ORD. N°: 23158 / 2023

MAT.: Informa que la "Actualización del Plan Regulador Comunal de Iquique ha aplicado la Evaluación Ambiental Estratégica y formula las consideraciones que señala.

IQUIQUE, 29 septiembre 2023

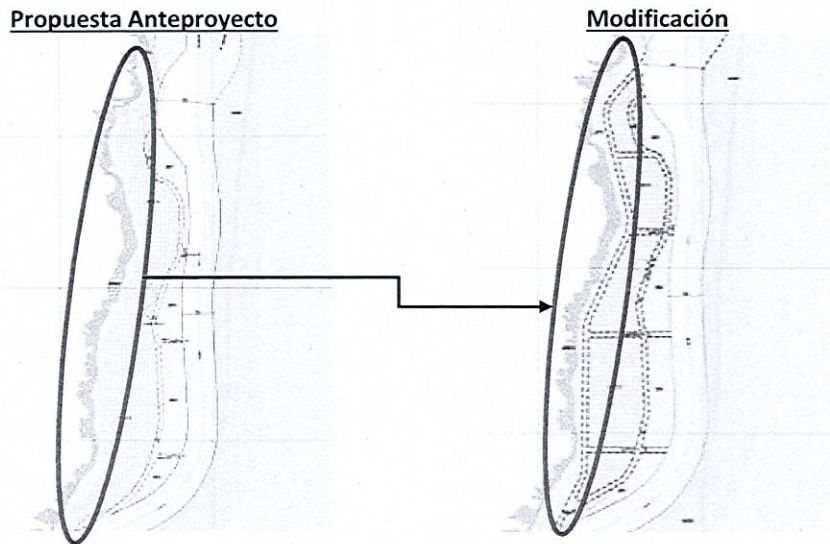
"A partir de los ajustes realizados se determinó el estándar de áreas verdes según m²/habitante ya que este fue uno de los indicadores que se consideraron en la evaluación de opciones de desarrollo para la Ciudad de Iquique, respecto del FCD-3, determinando que dicho estándar disminuye de 8,05m²/habitante a 6,15 m²/habitante, es decir un 18,6% menos de lo inicialmente propuesto; lo que de acuerdo con el Art. 29 del Reglamento EAE corresponden a una modificación sustancial y su vez altera los contenidos del informe ambiental según lo estipulado en el art. 25 del mencionado reglamento."

A pesar de lo descrito, no se observa en el 2do IAC la forma en la que se esta modificación afecta al FCD3 lo que resulta fundamental, en tanto la disminución en el estándar de áreas

verdes por habitante disminuye considerablemente, y tal como menciona el propio Órgano Responsable esto altera los contenidos del IA. Por lo expuesto, se recomienda analizar los efectos de esta modificación y justificarlos de manera fundada.
